RELATÓRIO DE CONSULTA PÚBLICA

Título: Relatório de Consulta Pública AIA3373
Central Fotovoltaica de Lupina

Autoria: Agência Portuguesa do Ambiente

Data: março 2021

Fig. 1 – Localização de áreas setoriais na zona em estudo.
(Fonte: DGEGSIG)

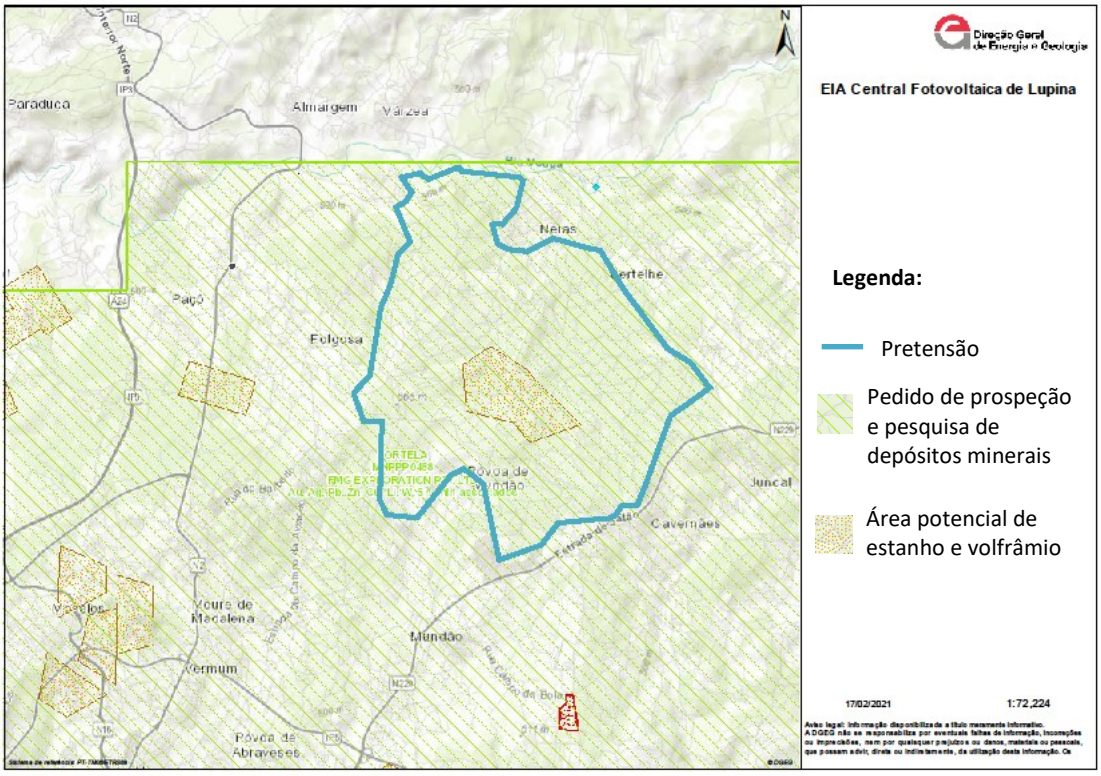
- existe também sobreposição do projeto com a "Área Potencial de estanho e volfrâmio", enquadrada numa zona cujo potencial geológico carece de um aprofundar do seu conhecimento, tendo em vista as funções desempenhadas pelos recursos geológicos ou sitas em unidade geológica em que os estudos existentes, ou a realizar, possibilitam inferir a existência de recursos passíveis de exploração.

. No que respeita às massas minerais (pedreiras), à data não consta no registo de licenciamento nenhuma pedreira na área do estudo. O licenciamento de pedreiras de classe 3 e 4 é efetuado pela câmara municipal pelo que se recomenda a sua consulta.

Face ao exposto, tendo presente a legislação em vigor, nomeadamente a Lei nº 54/2015, de 22 de junho esta Direção-Geral não se opõe ao projeto em estudo desde que sejam salvaguardados os direitos legais de revelação e aproveitamento dos recursos geológicos.
